PRODUKT	AVD.	GRUPP
<b>P</b>	<b>3</b>	38
BETR.		NR
Hastighetsmätardrivning		11
Volvo 240 B21F/M46		DATUM
		Aug. 78

## Servicemeddelande

Detta SM kompletterar tidigare SM avd. P-3 grupp 38 nr 4 Februari 1976.

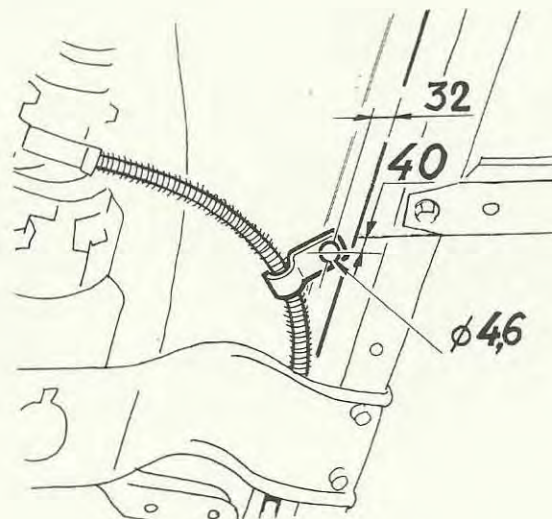
Vagnar i 240-serien med B21F motor och M46 växellåda, har haft en vinkelväxel för anslutning av hastighetsmätarens drivaxel vid växellådan. Från och med 1979 års modell används vinkelväxeln inte längre, utan en längre hastighetsmätardrivaxel sätts dit istället.

Vid byte av hastighetsmätardrivaxel eller om vinkelväxeln gått sönder ska den nya drivaxeln utan vinkelväxel användas.

Instrument:	Detaljnummer:
VDO Alt. 1 (i reservdelskatalog)	1215546-1
Yazaki Alt. 2	1214859-9

Instrument:	Detaljnummer:
VDO Alt. 1	1234254-9
Yazaki Alt. 2	1258620-2
